**AVIS RELATIF À LA PROTECTION
CONTRE LES EVENTUELS EFFETS NOCIFS ET NUISANCES
PROVOQUÉS PAR LES RAYONNEMENTS NON IONISANTS
GÉNÉRÉS PAR DES ANTENNES ÉMETTRICES STATIONNAIRES**

Commune : FLERON - Exploitant : ORANGE

Référence exploitant : 487L1_2/30362L1_2/40362L1_2/50362L1_2

Rapport n° 3740 / 2025

Figure 1 : Vue en plan des lieux de séjour et des points de contrôle

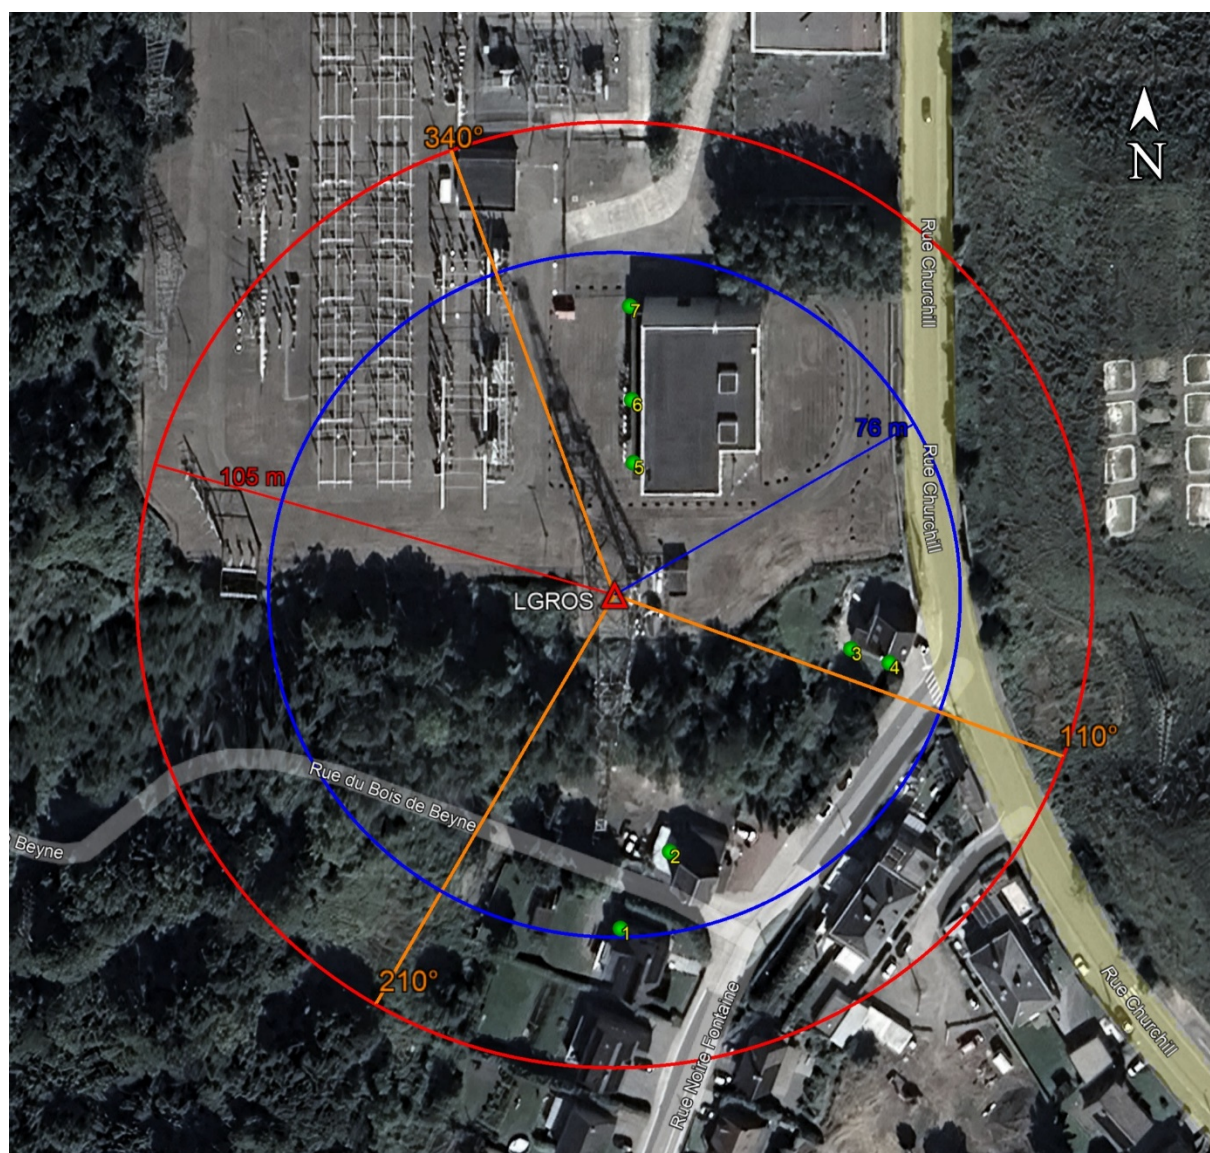
Les fréquences d'émission, la puissance rayonnée par chacune des antennes et leur gain permettent de déterminer le rayon de la zone à analyser. Tout dépassement de la limite par installation est exclu en dehors de cette zone. Le tableau 2 reprend les 35 LS² pour lesquels l'indice d'exposition est le plus élevé. Les différentes colonnes indiquent :

- le numéro du point de contrôle repris sur un des plans de la figure 1;
- le numéro du LS dans lequel se trouve le point de contrôle de la 1^{ère} colonne ;
- l'atténuation d'obstacle prise en compte pour le calcul de l'indice d'exposition dans le LS ;
- le résultat du calcul de l'indice d'exposition.

N° point de contrôle	LS	Atténuation (dB)	Indice d'exposition relatif à la limite par installation IE_i
7	LS5	3,0	0,026
4	LS3	3,0	0,020
3	LS3	3,0	0,017
6	LS5	3,0	0,016
1	LS1	3,0	0,014
5	LS5	3,0	0,012
2	LS2	3,0	0,007

En ce qui concerne les antennes de l'installation mentionnées dans le tableau 1, la distance maximale à laquelle la limite pourrait être atteinte, à l'extérieur, est égale à 101,2 m. S'il n'y a pas de LS à une distance inférieure, les antennes respectent forcément la limite d'immission.

Dans le cas des LS situés à l'intérieur des bâtiments, une atténuation d'obstacle est prise en compte et il en résulte que la distance maximale à laquelle la limite pourrait être atteinte se réduit à 72,8 m.
